**VYSVĚTLENÍ A ZMĚNA ZADÁVACÍ DOKUMENTACE Č. 1
K VEŘEJNÉ ZAKÁZCE**

**NÁSTAVBA OBJEKTU SÍDLA SPOL. BRNĚNSKÉ KOMUNIKACE
A.S., BRNO – ŠTÝŘICE, KATASTRÁLNÍ ÚZEMÍ: ŠTÝŘICE
[610186], PARCELNÍ ČÍSLO: 207/8 III.**

Čistící zóny

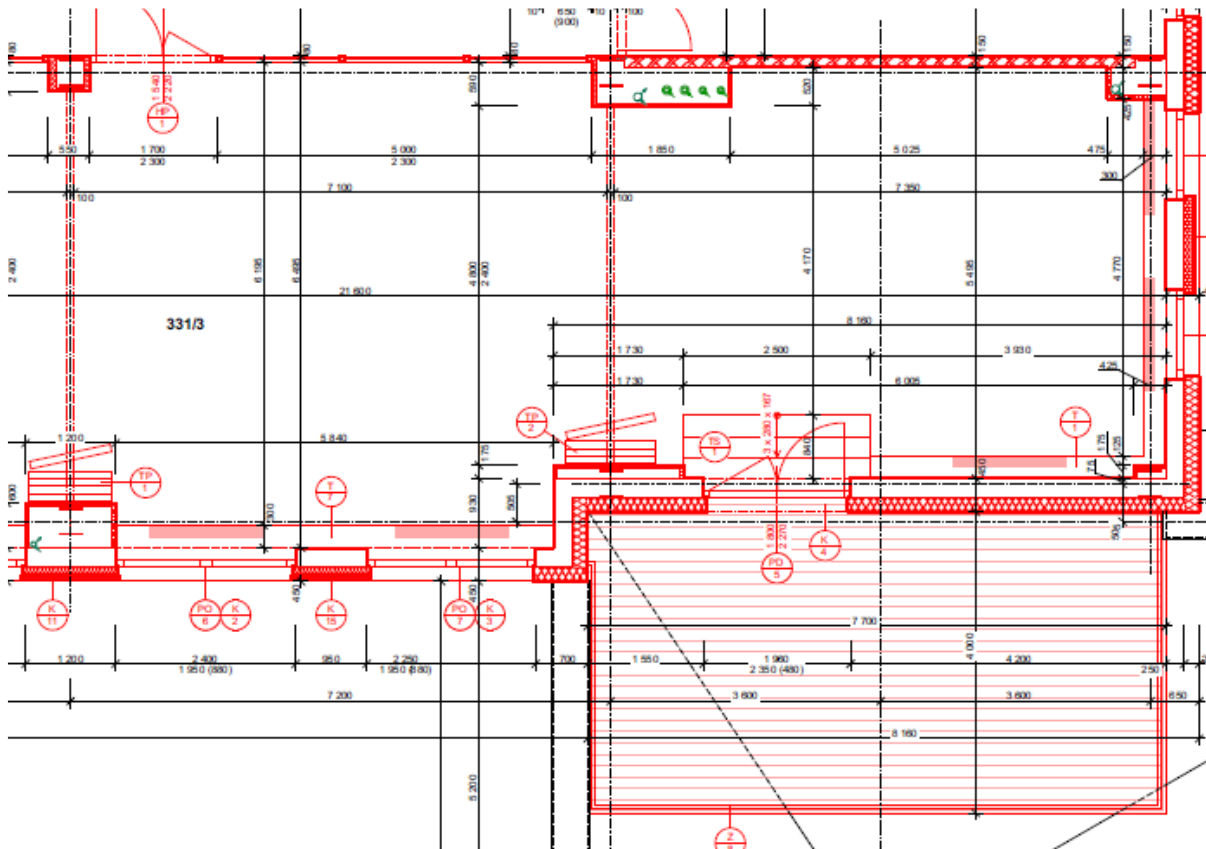
Dle technické zprávy (viz. str. č. 2) mají být součástí díla i čistící zóny. V poskytnutém soupisu prací jsem však tyto položky nenalezli.

Ve vnitřním prostoru hlavních vstupů do budovy (místnosti č.: 127, 122/2) bude do záďveňní části do úrovně vrchního líce nášlapné vrstvy podlahy osazena odnímatelná pryžová interiérová čistící zóna s hliníkovým rámem.

Žádáme zadavatele o doplnění soupisu prací a podrobnější specifikaci čistících zón, např. rozměry.“

Zadavatel sděluje, že navržené čistící zóny jsou definovány v aktualizovaném výkresu „01 PŮDORYS 1NP – NAVRŽENÝ STAV“ ((D - Dokumentace stavebních objektu - D.1.1 – Architektonicko stavební řešení – 4.01 – pudorys 1NP (navrzeny stav)). Ve výkazu výměr uvedeno pod pol. č. 328 (kód 776973223R00).
